*Oggetto:* [ID\_VIP: 4394] CASTELGRANDE, MURO LUCANO, RAPONE E SAN FELE IN LOCALITÀ “TOPPO MACCHIA (PZ): Impianto per la produzione di energia elettrica da fonte eolica e relative opere di connessione, costituito da 16 aerogeneratori con potenza complessiva di 88,20 MW, localizzato nei comuni di Castelgrande, Muro Lucano, Rapone e San Fele in località “Toppo Macchia” (PZ).

Proponente: Società Mia Wind S.r.l.

Procedura di Valutazione di Impatto Ambientale ai sensi dell’art. 23 del D.Lgs. 152/2006 e s.m.i.

Parere tecnico istruttorio della Direzione generale Archeologia, belle arti e paesaggio (ABAP).

Dall'elaborato A.17.11 denominato *GE\_AGB01\_P3\_PD\_A\_17\_11\_R00\_ANALISI PERCETTIVA DELL'IMPIANTO - CARTA DELL'INTERVISIBILITÀ* si evincono le seguenti criticità:

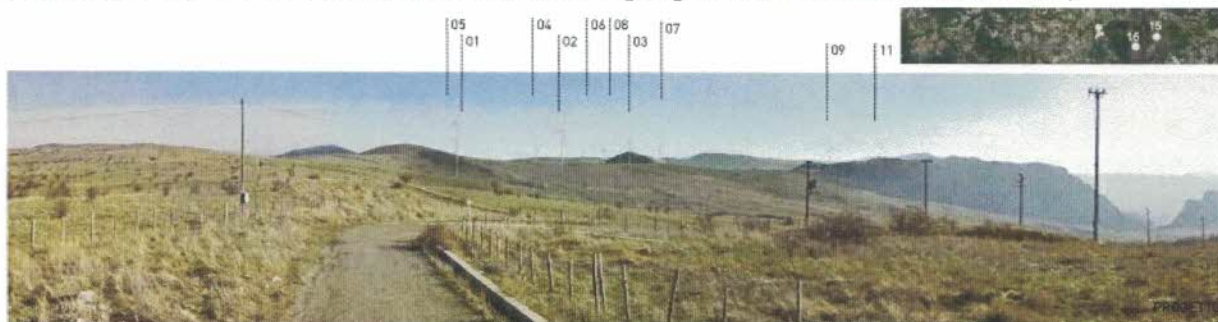
- L'impianto eolico di progetto risulta interamente visibile da tutto il territorio comunale di Muro Lucano, Bella e San Fele mentre risulta visibile in parte da gran parte del territorio comunale di Castelgrande, Rapone, Ruvo del Monte e Pescopagano;
